**ZIE BIJZONDERE
VOORWAARDE(N)**

DOORSNEDE ZWEMBAD

nieuwe toestand
schaal 1 / 50

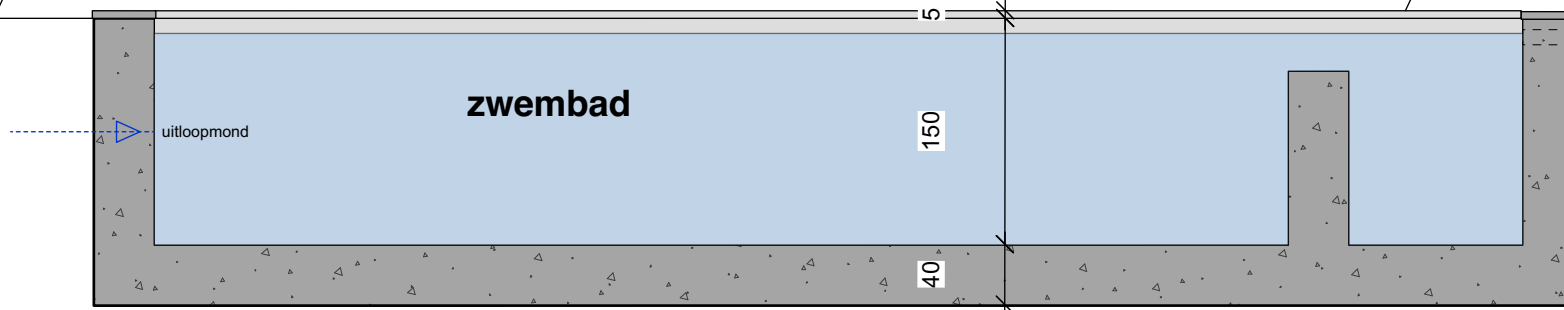
De overloop van het zwembad dient te gebeuren naar de overloop van de hemelwaterput van de nieuwbouwwoning (dus niet naar de hemelwaterput van de woning met huisnr 68)

~~aansluiting op de overloop van de hemelwaterput van woning Coupure 68~~
